EOLIENNES DU SUD-ARRAGEOIS

**MÉMOIRE DU PORTEUR DE PROJET EN RÉPONSE À L'AVIS DE LA
MISSION REGIONALE D'AUTORITÉ ENVIRONNEMENTALE**

Septembre 2018

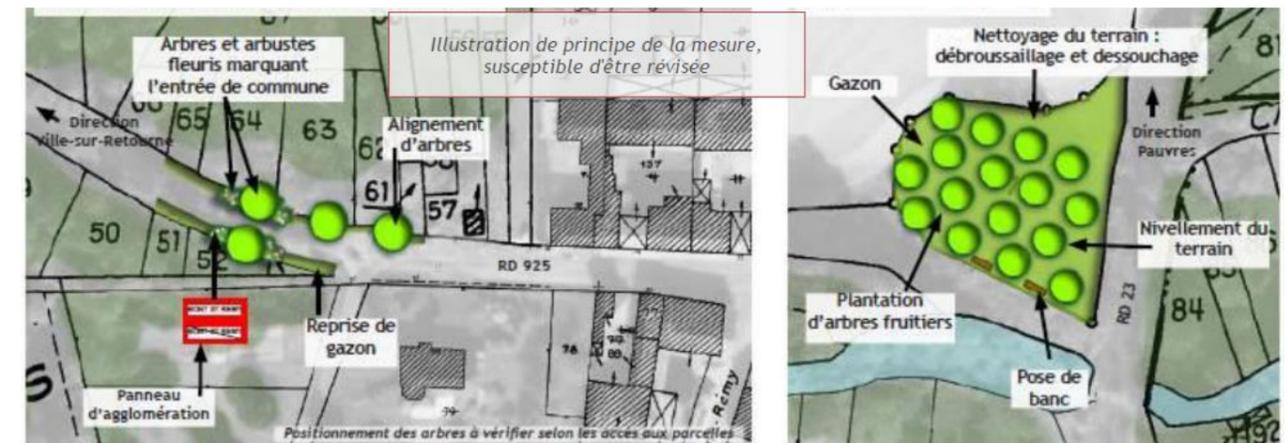
« A l'échelle rapprochée du paysage, le projet occupe une place significative sur le plateau agricole et ce sont surtout les entrées et les sorties de l'ensemble des bourgs de l'aire d'étude rapprochée qui sont les plus concernées par des vues sur le projet éolien, les impacts étant les plus forts sur Croisilles et Fontaine-les-Croisilles. Un effet de surplomb est identifié sur la vallée de la Sensée au niveau de Croisilles. Le projet entre en inter-visibilités avec les bourgs et les vallées de la Sensée et du Cojeul. Des plantations d'arbres au niveau des cimetières de ces localités sont prévues, mais elles ne semblent pas suffisantes pour réduire ces impacts paysagers. **La MRAE recommande d'étudier la possibilité de réduire l'impact paysager de l'implantation des éoliennes au niveau des vallées de la Sensée et du Cojeul, en complétant les plantations d'arbres, en ayant recours par exemple à des essences de haut jet.** »

Conformément à l'avis de la MRAE, le porteur de projet s'engage à faire intervenir un paysagiste, afin de réaliser, en concertation avec les communes concernées dans les deux vallées, une étude complémentaire ayant pour but de définir des secteurs pertinents de plantations d'arbres. La pertinence des secteurs sera notamment évaluée en

fonction de l'efficacité attendue de la mesure (masque visuel), la proximité avec le projet (définition de secteurs éligibles), la volonté locale et les possibilités foncières. Les modes d'entretien seront également définis, et feront l'objet de conventions pour garantir leur bonne exécution.

Faucon pèlerin
Photo : T. Shears - CC BY-SA

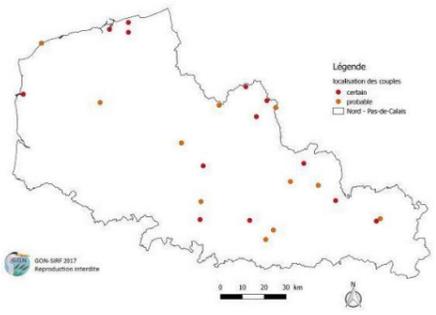
L'autorité environnementale recommande de reprendre l'évaluation des impacts du projet sur le Faucon crécerelle, le Goéland argenté et le Faucon pèlerin et de proposer le cas échéant des mesures d'évitement, de réduction et de compensation de ces impacts »

Données de l'état initial	<p>L'espèce ne niche pas sur l'AEI mais a été observée à plusieurs reprises en avril, juillet, septembre et octobre 2015 (4 données). L'espèce est donc irrégulière sur l'AEI. Aucun site de reproduction favorable à l'espèce n'est présent au sein de l'aire d'étude immédiate. Même si quelques observations de transit ponctuel ont été réalisées, l'aire d'étude immédiate ne constitue pas pour autant une zone de chasse ou de repos préférentielle pour l'espèce.</p> <p>Présence des couples nicheurs les plus proches :</p> <ul style="list-style-type: none"> • Cathédrale d'Arras : 1 couple depuis 2015 ; • Boiry-Sainte-Rictrude : 1 couple. <p>Aucun enjeu stationnel ni fonctionnel particulier pour l'espèce n'est conféré au site du projet.</p>	
Risque de collision	Portée de l'impact	<p>Espèce irrégulière, sites de nidification éloignés, absence de zone locale préférentielle de chasse ou de repos, taille de la population migratrice transitant à travers le site du projet inconnue.</p> <p>=> portée faible</p>

Sensibilité	<p>Le Faucon pèlerin est une espèce très agile. Cependant, sa technique de chasse qui consiste à capturer des oiseaux en vol, après une poursuite horizontale ou un piqué vertigineux d'une grande hauteur, peut engendrer également quelques risques de collision qui restent difficilement quantifiables.</p> <p>La synthèse européenne (Dürr, 2018) des cas recensés de collision indique l'existence de 28 cas dont la majorité provient d'Allemagne (16 cas) et d'Espagne (6 cas). Aucun cas n'a à ce jour été documenté en France. Selon la méthode de calcul de la sensibilité des espèces (MEDDE, 2015⁴) mise à jour avec les tailles de population européenne de 2015, l'espèce appartient à la classe de sensibilité = 3.</p> <p>=> Sensibilité forte</p>
	Impact	<p>Portée faible x sensibilité forte = intensité moyenne</p> <p>Intensité moyenne x enjeu faible = impact négligeable, signifiant que d'éventuels cas de collision accidentels sont susceptibles de se produire mais ne remettront pas en cause le maintien du bon état de conservation des populations.</p>

Risque de perturbation des territoires	<p>L'espèce n'est pas connue pour connaître de réelles perturbations de son domaine vital suite à l'implantation d'éoliennes. Pour preuve, il existe désormais plusieurs couples nicheurs notamment sur pylônes électriques à proximité immédiate de parcs éoliens en fonctionnement en région HdF. Rappelons aussi que le site du projet ne constitue pas une zone privilégiée de stationnement et/ou d'alimentation de l'espèce.</p> <p>=> impact sans objet</p>

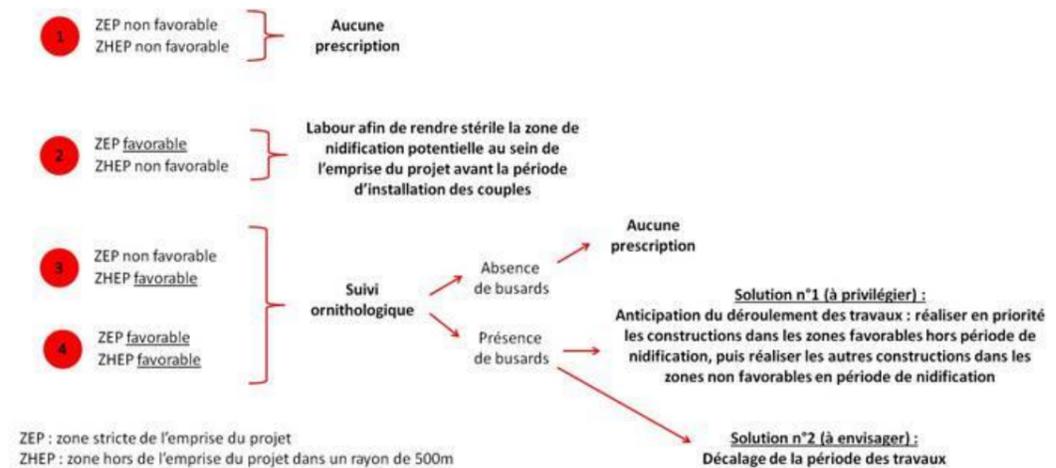
L'étude a mis en évidence la présence d'une zone de nidification pour le Busard cendré, ainsi que d'une autre pour le Busard des roseaux. Les éoliennes E4 et E5 sont prévues sur la zone de nidification du Busard cendré. Par ailleurs, l'étude précise que le Busard Saint-Martin niche sur la zone du projet, mais ne précise pas quelle est sa zone de nidification.

L'autorité environnementale recommande :

- **de garantir l'évitement des périodes de nidification pour la réalisation des travaux ;**
- **de préciser les zones de nidification des busards identifiées sur la zone de projet et de veiller à en tenir compte pour l'implantation des éoliennes.**

L'évitement de la période de nidification ne peut être garantie, essentiellement pour des raisons de faisabilité technique et d'accessibilité. En effet, les phases de préparation des fondations et de montage des éoliennes doivent être réalisées dans des conditions satisfaisantes pour assurer la solidité et la longévité de la structure.

Par ailleurs, des suivis écologiques de chantier ont démontré que les nicheurs étaient particulièrement sensibles en cas de démarrage d'un chantier, mais pas si le chantier se déroule alors qu'il a été initié avant la période de nidification.

Aussi, le porteur de projet anticipera cette éventuelle situation en rendant les emprises du projet les plus hostiles possibles aux espèces susceptibles de nicher (busards, vanneaux...).
